クダチン港建設計画

実施設計報告書

クチン港建設計画
実施設計報告書

Japanese Survey TeamによるKuching Port Expansion
ProjectのInitial Interim Reportに対するSarawak州政
府のCommentへの回答

Fig. 3 Proposed Modification of Workshop and Vehicle shed

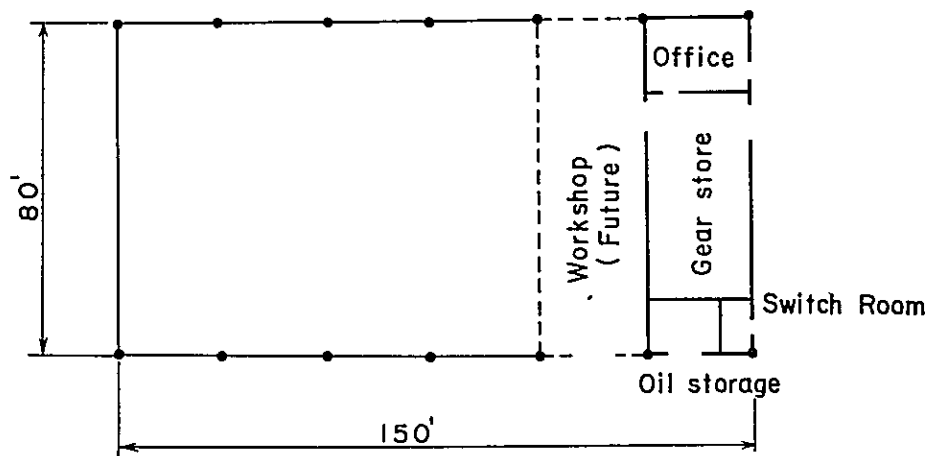
e) *Workshop and Vehicle shed*

将来 *Workshop* を追加出来るように *Fig-3* のように計画を変更する。

Fig - 4. Test Pieces Used in Corrosion Test

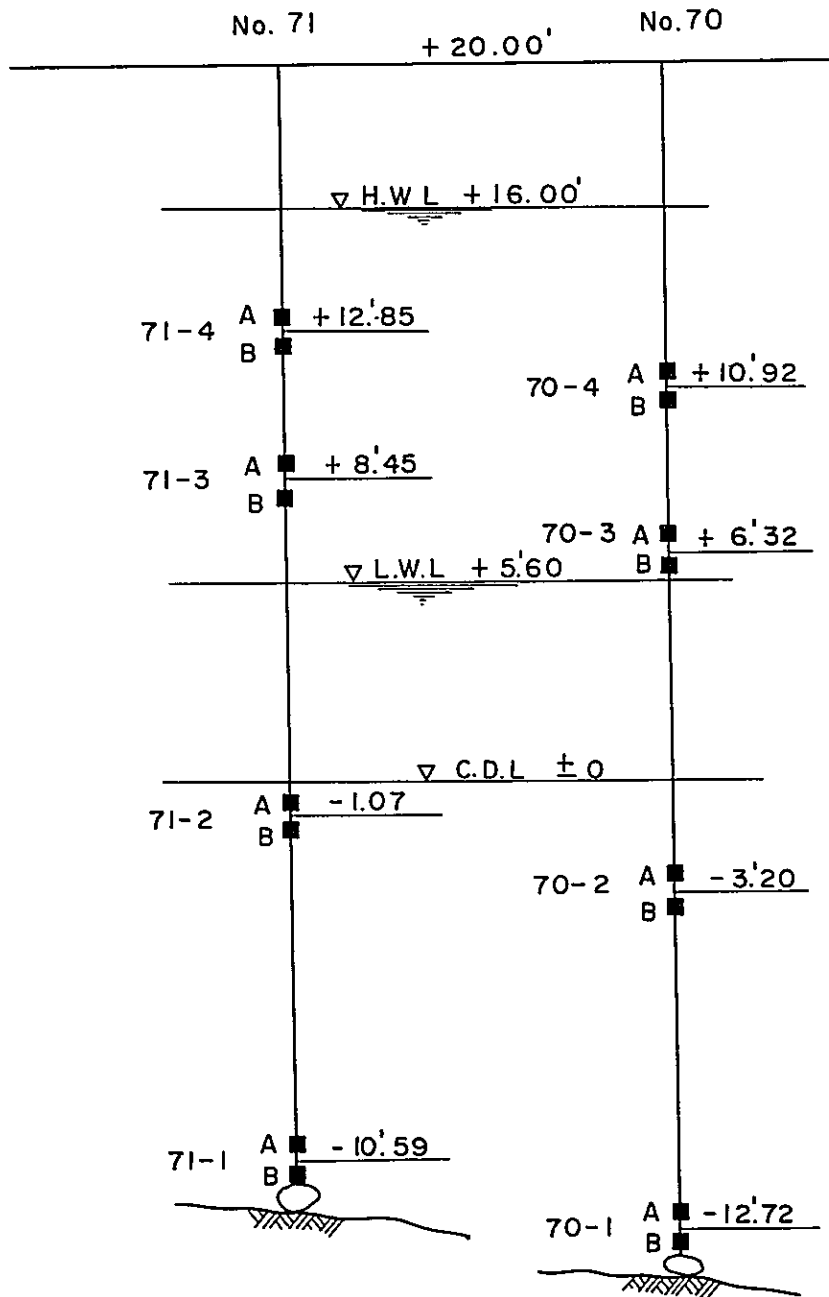
州政府は、設計の選択についてはつきりした意見を出す前に、コンサルタントに様々な選択案を出してもらいべきである。更に報告書の79ページには、*Pending* 水域では海水の腐食性は一般に、日本よりも20%高いと指摘されているが、電気防食の方法及び、その効果については十分説明されていない。2カ月間 *Pending* 水域に沈める試験片の試験についても不十分のように思える。

水深方向の侵蝕度を図示すればFig-5の通りである。

Fig.-6 Comparison of Water Level.

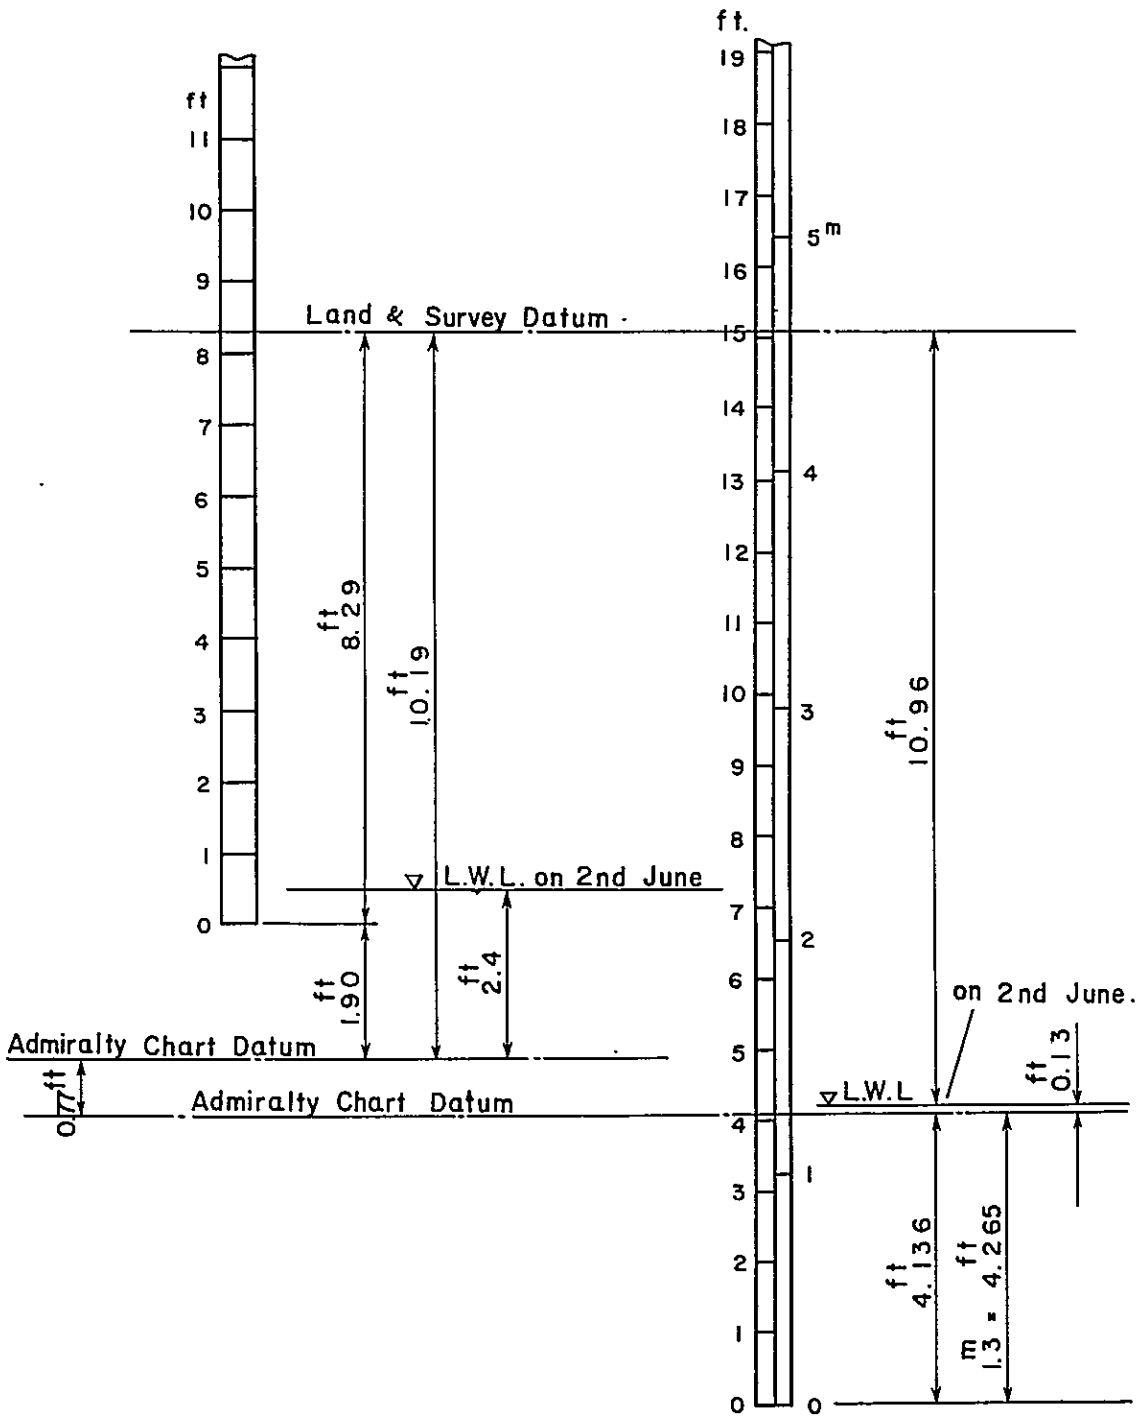
記録器のゼロ点は、基準面以下4.83 *ft*でセットしてある。すなわちこの点は-4.83基準面である。それ故、記録された*L.W.L*はゼロ点上4.27 *ft*である。すなわち、 $-4.83 + 4.27 = -0.56$ 基準面(付図を参照して下さい)である。上述のことから、(これまで)測定した*L.L.W.L*は、 $+1.50 - (-0.56) =$ 設計前提よりも2.06 *ft*低い。

Comment に於いては、J. S. T が設置した Pending Jetty の水位計の 2nd June '69 の Low Water Level の実測値が 1.3 m (4.27 ft) であつて、Admiralty Chart Datum に換算すると -0.56 ft になると記述されている。

しかし、今年Pending Jettyに設置した水位計の記録より最低水位を±0.0 ftと修正しなければならない。この結果Wharfと浚渫の計画を変更しなければならない。

入港する船の最大吃水を25 ftとして、WharfのDepth alongsideを-27 ftにし、前面泊地を-27 ftに浚渫する計画であつた。これをWharfのDepth alongsideを-28 ft、前面泊地浚渫を-28 ftにするよう計画の変更を行なう。

Fig.-7. Suggested Location of Workyard

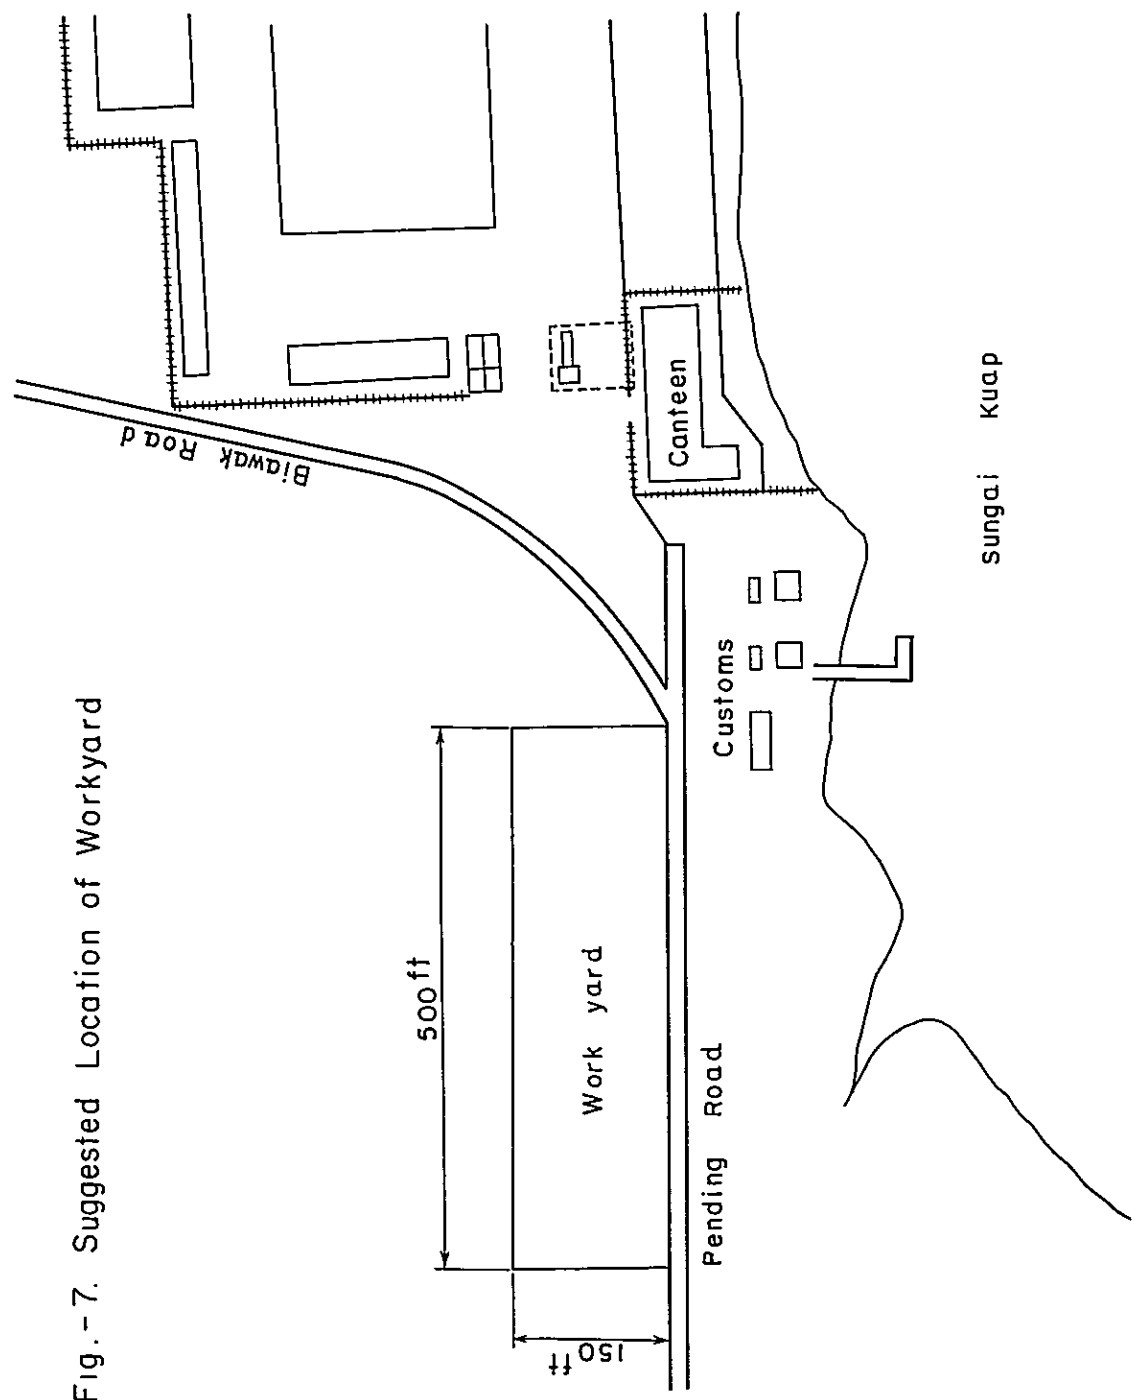
v) 工事解説では、請負人の作業場等に、土地を準備する必要性について何も触れていないから、この港区だけで工事のあらゆる面に対し十分であると、日本調査団が考えていると推定する。

Fig - A PLAN OF REVETMENT

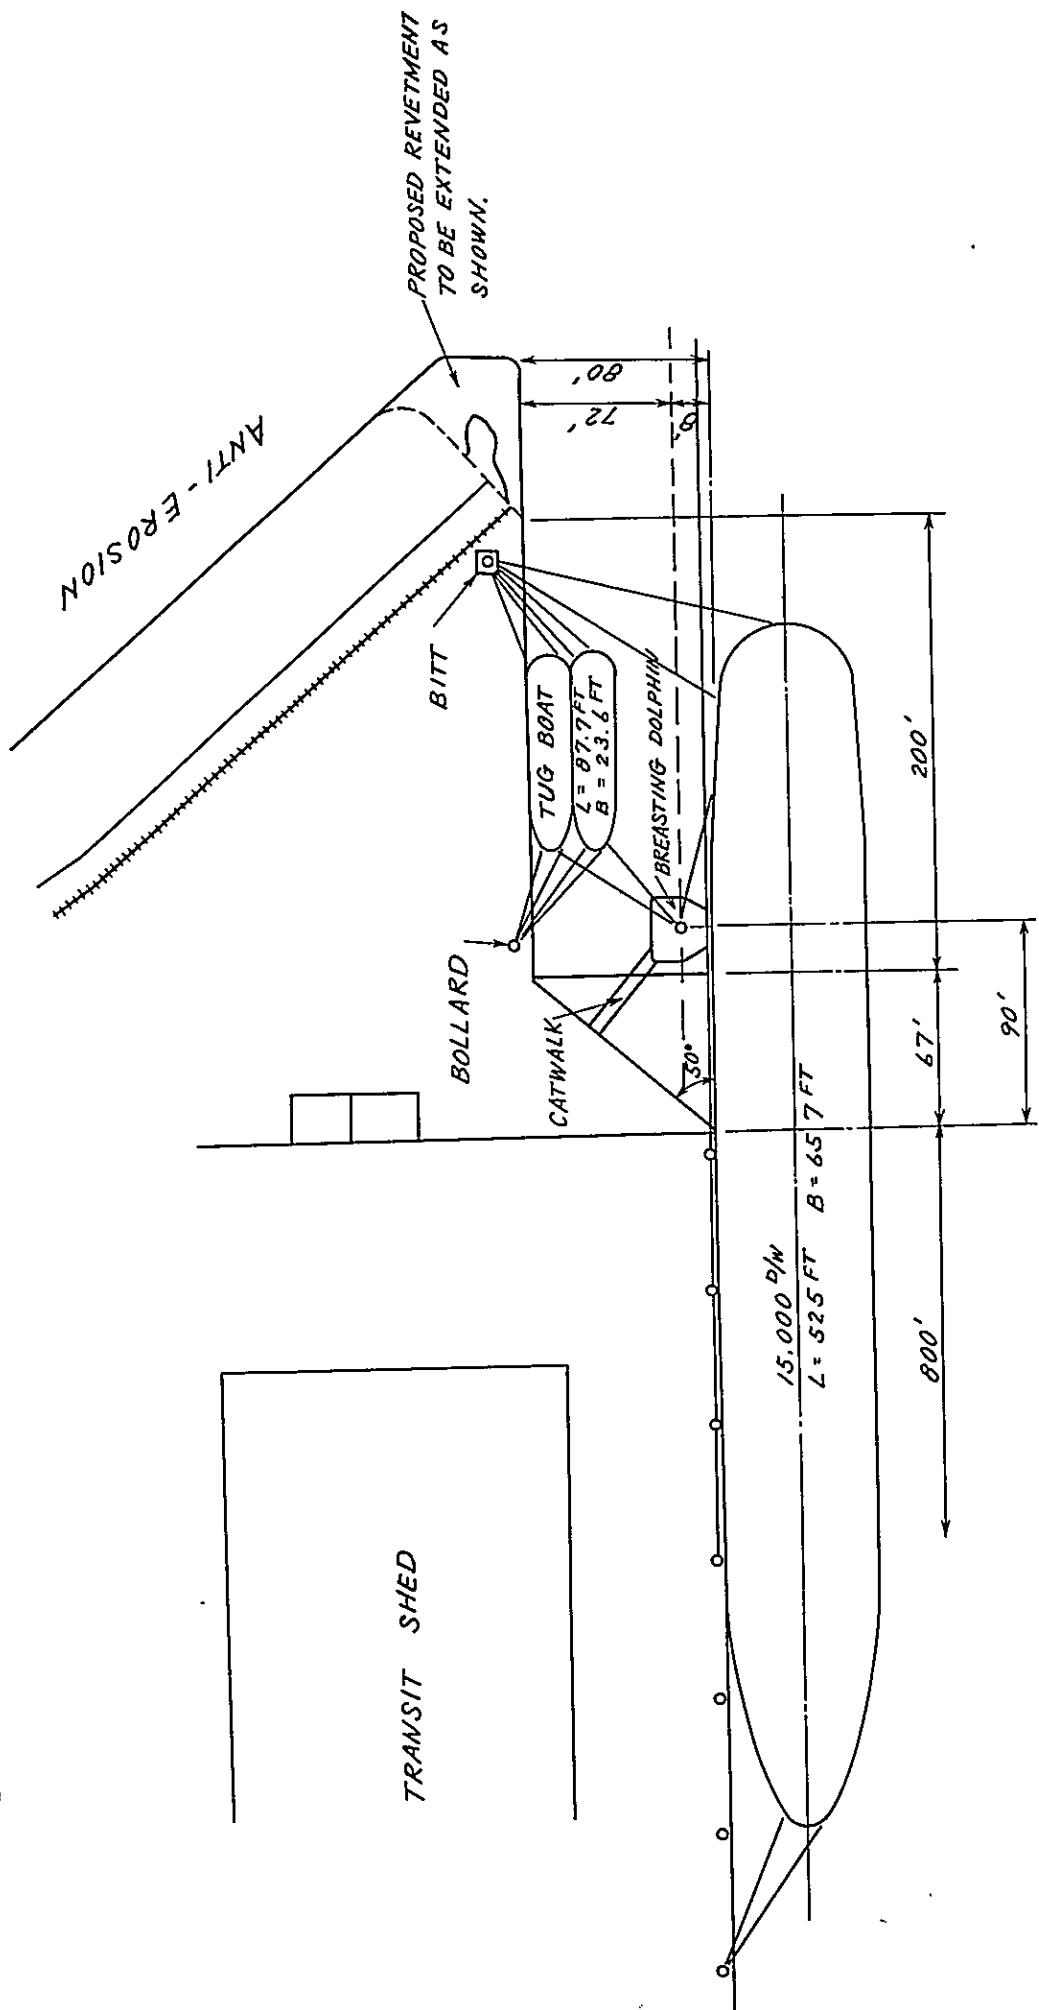
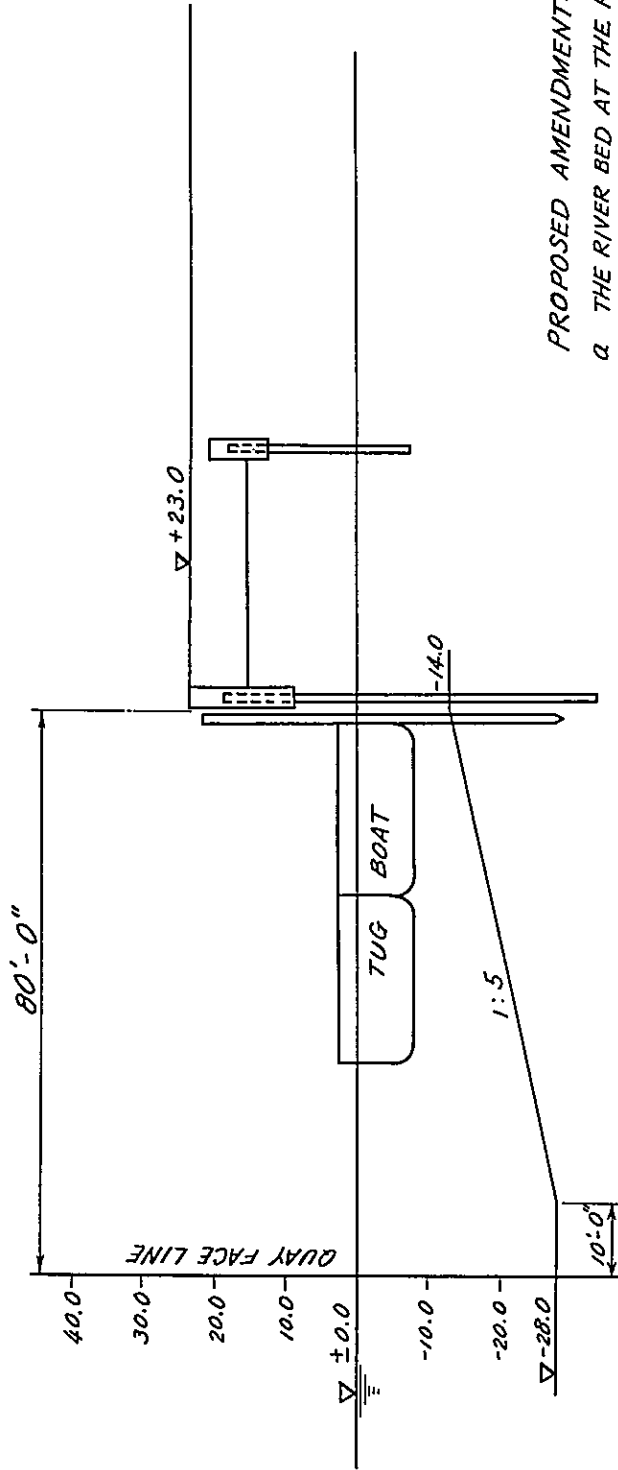
(a) 護岸の長さは、付図Aに示すように延ばす。

(b) 護岸前面水深は、付図Bに示すように、干潮を見込んで-14ftに増やす。

(c) 護岸は、付図Bに指示するように、*marginal wharf*と同じ高さになるよう設計する。

大型船舶が図に示すごとくドルフィンを用いて接岸する場合は、タグボートがけい留するその他の場所を見つけねばならないであろう。

NOTE: WHEN A LARGE VESSEL TAKES UP BERTH USING THE DOLPHIN AS SHOWN IN THE FIGURE, THE TUGBOAT WILL HAVE TO FIND SOME OTHER PLACE TO MOOR.
